Référence: 202506001752 v1
Date du contrôle: 13/06/2025
Agent-visiteur: François Everaet
Conclusion: Non conforme

INSTALLATIONS ÉLECTRIQUES À BASSE TENSION ET À TRÈS BASSE TENSION (Livre 1 – AR 08/09/2019)

Adresse du contrôle:	Chemin Vert 63, 7760 MOLENBAIX		
Code EAN installation:	541 449 020 713 967 011		
Tarif compteur(s):	Compteur intélligent (numérique)	Cabine HT privée:	Non
Numéro compteur(s):	1SAG3105135435	GRD:	ORES
Index compteur(s):	1.8.1 003025.484 / 1.8.2 002651.361 / 2.8.1 000000.000 / 2.8.2 000000.004	Type de locaux:	Maison individuelle
Type d'installation:	Unité d'habitation

Plan de position simplifié ou photo/schéma de l'installation (électrique):

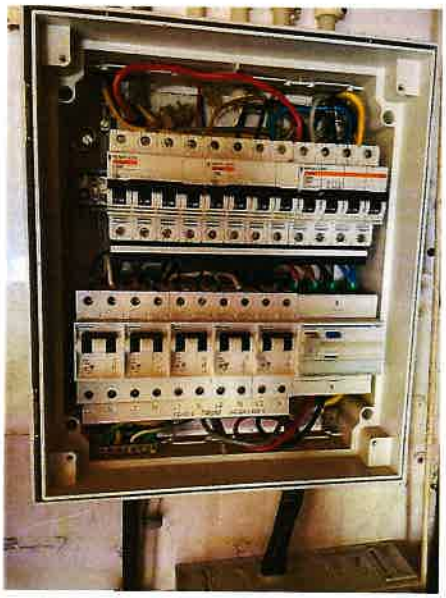
8.17. - Les canalisations électriques installés ne sont pas conformes (p.ex. câble souple côté-à-côté (VTLmB), câbles plats avec isolation PVC (LMVVR), câbles coaxiaux (COAX), câbles téléphoniques (VVT),...)

Explication: Grenier (photo)
